Том	Этаж	Документация/Файл	Лист/часть документа	Комментарии	Часть плана	Комментарий выдал	Комментарий в смежный том/ раздел

1.АИ.1	1	План демонтажа		Случайная дверь в техническое помещение под демонтаж? На плане заполнения дверных проемов потом только декоративная фальш-дверь указана		Анастасия Васильева

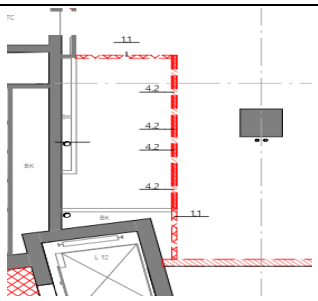
1.АИ.1	1	План демонтажа		В зоне су не предусмотрен монтаж дверей базовым проектом		Анастасия Васильева	
1.АИ.1	1	План демонтажа		Какие блоки мы демонтируем за дверью? Проверить по РД здания Наверное предполагалось указание по расширению проема для установки нашей проектной двери?		Анастасия Васильева

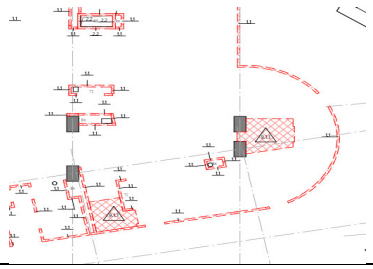
1.АИ.1	1	План расстановки мебели		Задвоение спецификации мебели/оборудования с разделом ТХ, проверить		Анастасия Васильева	
1.АИ.1	1	План полов		В чем принципиальная разница FC1.7.0. и FC1.7.2?	FC1.7.0 Цементно-песчаная стяжка по полистеролбетону, толщина 145 мм FC1.7.2 Цементно-песчаная стяжка по полистеролбетону, толщина 146 мм	Анастасия Васильева

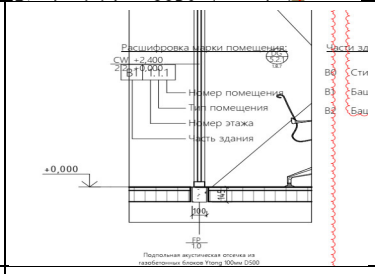
1.АИ.1	1	План перегородок	Примечания	Пояснить на что ссылка? Типовой комментарий для всех книг	10. Типы обшивок фасадных колонн см. -КМ	Анастасия Васильева

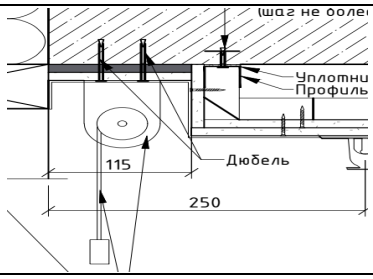
Том	Этаж	Документация/Файл	Лист/часть документа	Комментарии	Часть плана	Комментарий выдал	Комментарий в смежный том/ раздел
2.АИ.2		01.00.01		Почему все базовые фасадные двери красные если мы их не демонтируем?		Иван Коваленков	
2.АИ.2		01.00.01		Большая часть указанных перегородок отсутствует по факту.		Иван Коваленков	
2.АИ.2		01.01.01		Часть колон срезают облицовку.		Иван Коваленков	
2.АИ.2		01.01.01		Что за мертвая зона?		Иван Коваленков	
1.АИ.1		08.04.01		Некорректный узел. Стеклянная перегородка устанавливается на фальшпол.		Иван Коваленков	
1.АИ.1		08.04.01		Узел на завершен. Отсутствует спецификация всех элементов.		Иван Коваленков	
1.АИ.1	1	План розеток		Отсутствуют функциональные розетки в помещении 1.7.2		Анастасия Васильева	
1.АИ.1	1	План розеток		Зачем тут розетка?		Анастасия Васильева

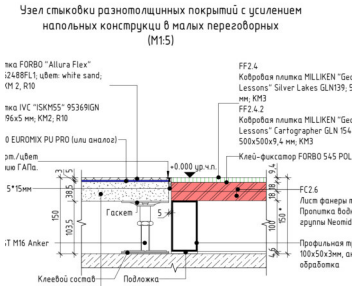
2.АИ.2	1	План демонтажа		Объем демонтажа потолка отражен некорректно		Анастасия Васильева

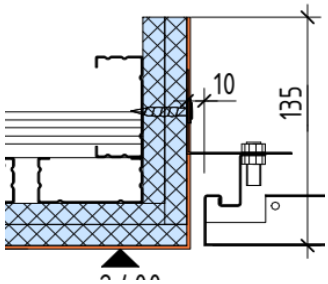
1.АИ.1	AL	План покрытий полов		Отсутствует марка финишного покрытия		Анастасия Васильева	
1.АИ.1	AL	План покрытий полов		Некорректно указана отметка уровня покрытия в зоне зум-переговорных. Не соответствие с планом полов		Анастасия Васильева

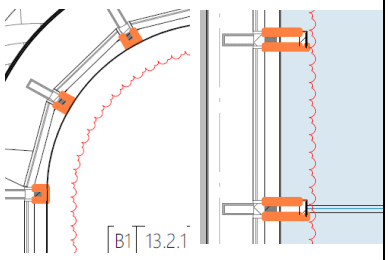
1.АИ.1	AL	План потолков	Спецификация	Отсутствует детальная спецификация материала: производитель, артикул, RAL, иные характеристики		Анастасия Васильева

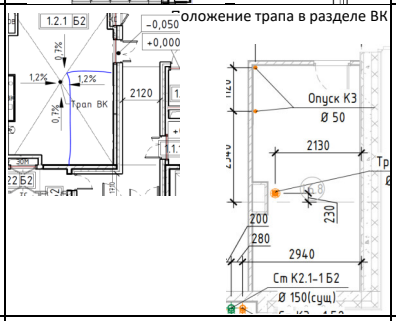
1.АИ.1		Лист 1.5		Убрать лишнюю фанеру. Внутренний слой зашивки выполнить из ГКЛ листов.		Иван Коваленков	
1.АИ.1		Лист 1.5		Некорректной и недоработанный узел. Исправить.		Иван Коваленков

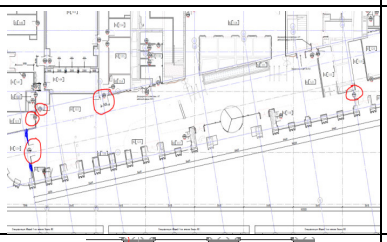
1.АИ.1		Лист 1.6		Зачем указанный слои финишной отделки в подфальшпольном пространстве? Исправить.		Иван Коваленков	
1.АИ.1		Лист 1.7		Крепление должно выполнятся или в стоечный профиль или специализированным крепежом для ГКЛ листов. Исправить.		Иван Коваленков

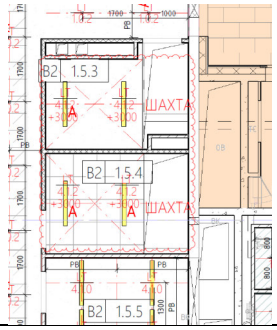
1.АИ.1				Нанесение отверстий КР (новых и базовых, с указанием требуют ли заделку) на планы		Иван Коваленков	
2.АИ.2				Нанесение отверстий КР (новых и базовых, с указанием требуют ли заделку) на планы		Иван Коваленков

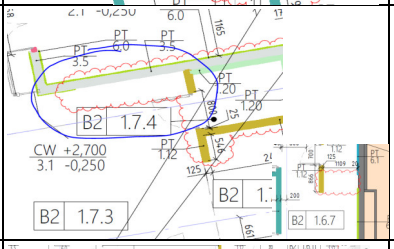
1.АИ.1	AL	План перегородок		Исключить черновые работы Оштукатуривание под типом финишной отделки Лакобель. Необходимо применить 1 ГКЛ лист.		Иван Коваленков

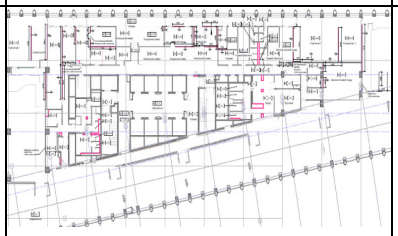
2.АИ.2	AL	План дверей/ Ведомость дверей		Доработать планы дверей в части фурнитуры, наполнения всех элементов в Ведомости		Ирина Кравченко

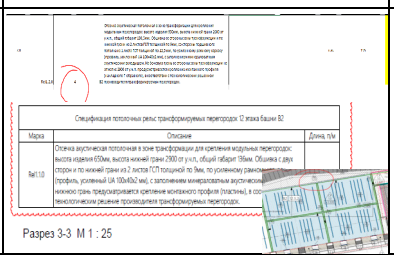
2.АИ.2	AL			Убрать задвоение осей со всех планов		Ирина Кравченко	
1.АИ.1	1			План конструкции полов 1 этажа, пропала штриховка конструкции пола		Ирина Кравченко

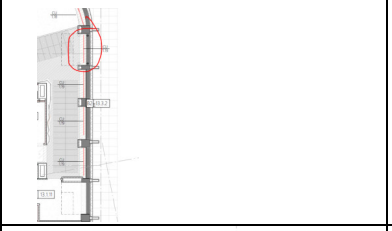
2.АИ.2	1			Не корректное отображение ступени выхода из Лифтовых кабин. Исправить, указать корректные отметки на развертках		Ирина Кравченко

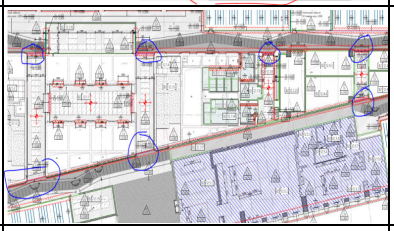
2.АИ.2	3			Переход - план финишного покрытия полов - по границе перегородок подрезать		Ирина Кравченко

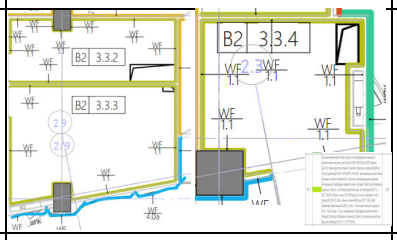
1.АИ.1	AL			Доработать узел обшивки фасадной балки или исключить его и дать ссылку на типовые Узлы		Ирина Кравченко
